**VERSLAG VAN EEN GELIJKVORMIGHEIDSONDERZOEK VOOR INGEBUIKNAME EN/OF CONTROLEBEZOEK
VAN EEN ELEKTRISCHE INSTALLATIE OP LAAGSPANNING EN ZEER LAGE SPANNING**

Plaats van het onderzoek:	Vijverlaan 56 , 8560 GULLEGEM				
Eigendom van:	Vansteenkiste Miche -I Lebon Monique				
Opdrachtgever:	Vastgoedkantoor Devriese Bruno, Dorpsplein 11 bus 1, 8560 GULLEGEM				
Type lokalen:	Woning	DNB:	Fluvius	Tarief:	Dag
EAN-code installatie:	541 44	Nr. teller:	41290882	Index:	32940 kWh
Installateur:	/				
BTW-nr.:	/	Of ID-kaartnr:	/	Uitgereikt te:	/ op /
Agent-bezoeker:	Sven Soets				Datum onderzoek: 14/06/2019

Overeenkomstig de voorschriften van het Algemeen Reglement op de Elektrische Installaties (A.R.E.I.) - Interne procedure QPRO/ELE/001	
Type keuring:	Art. 276bis Verkoop van een wooneenheid
Bijkomende info:	/
Herkeuring op:	/
Bescherming tegen elektrische schokken bij onrechtstreekse aanraking: Art. 86 Huishoudelijke lokalen of plaatsen (net TT - voeding van de elektrische installatie via elektrische teller)

Vereenvoudigd situatieschema (Art. 276bis) of foto/schema van de (elektrische) installatie

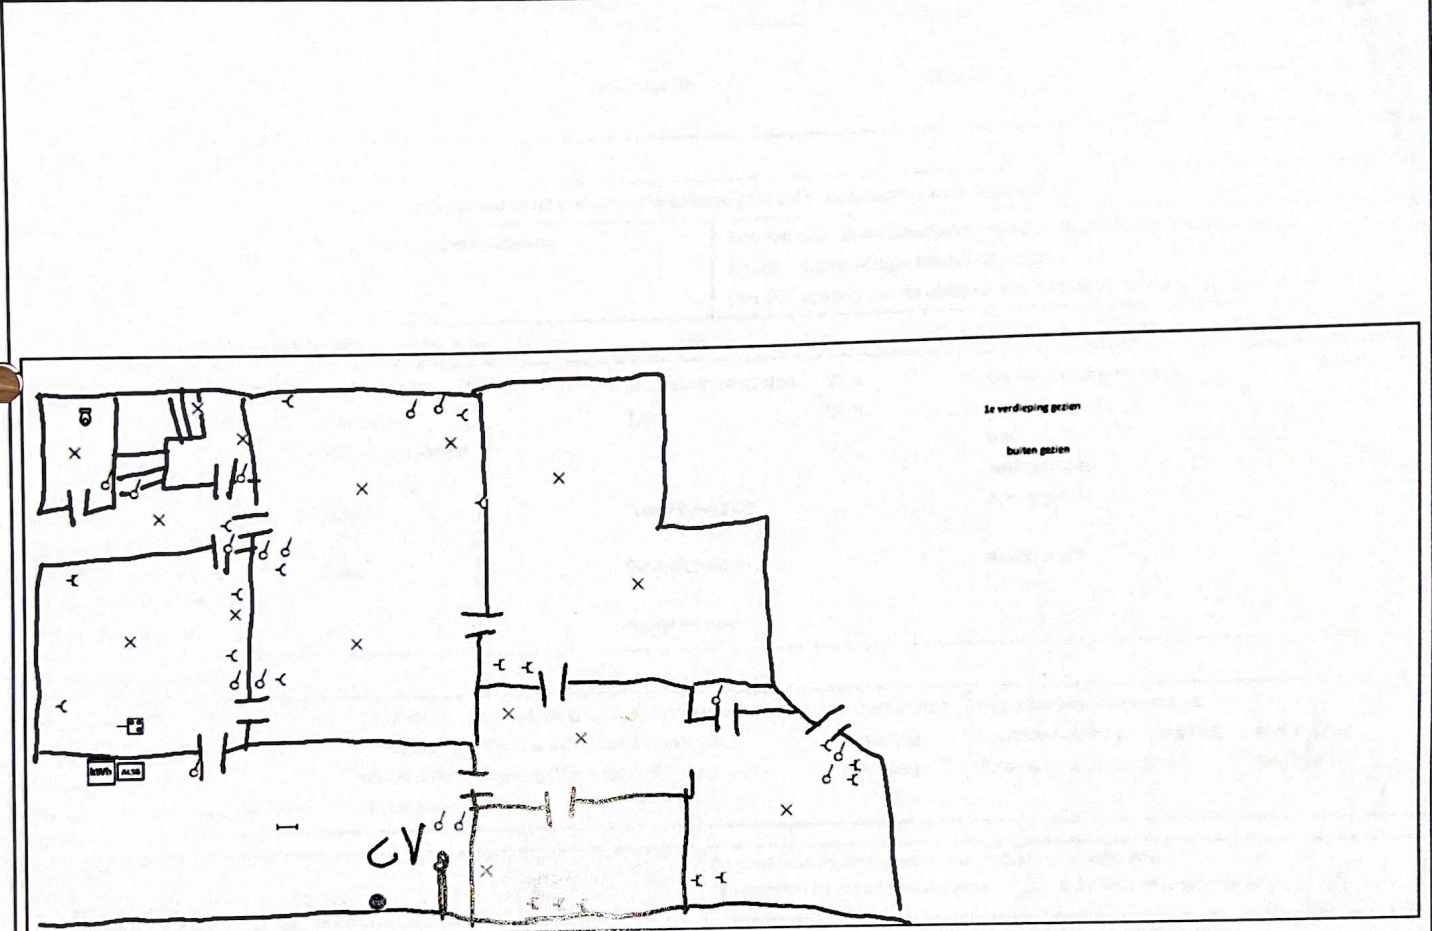
- 3.01. : Aardelektrode ontbreekt: een aarding is te verwezenlijken overeenkomstig de voorschriften. (art 68, 69)
- 3.04. : Aardingsonderbreker ontbreekt of is moeilijk of niet bereikbaar. (art 15.01, 70.05)
- 3.12. : Contactdozen: de aardingspen dient aangesloten te worden op de aarding van de installatie. (art 86.03)
- 3.13. : Toestel klasse 1 dient d.m.v. een beschermingsgeleider (PE) aangesloten te worden op het aardingsnet. (art 30.07, 70.06)
- 3.17. : Alle massa's beschermd door eenzelfde differentieelstroominrichting moeten verbonden worden met dezelfde aardverbinding (lokale aarding - vb. voor een stopcontact - is niet toegelaten). (art. 85)

- 4.05. : Het schakelbord dient vervangen te worden, de beschermingsgraad tegen rechtstreekse aanraking is onvoldoende. (art 248.01)

- 5.01. : Aan het begin van de installatie ontbreekt een verzegelbare algemene differentieelstroominrichting. (art 86.07)

- 6.02. : De nominale stroomsterkte In dient aangepast te worden aan de toelaatbare stroomsterkte van de stroomafwaarts geïnstalleerde leiding en/of verbruiker. (art 116, 117, 118)
- 6.03. : Kalibreerelementen van de pensmeltveiligheden, penautomaten, diazed zekeringen & automaten ontbreken. (art 251.01)
- 6.11. : Pensmeltveiligheden, penautomaten, Diazed zekeringen & automaten ter bescherming van eenzelfde stroombaan moeten dezelfde nominale stroomsterkte hebben. (art 117)
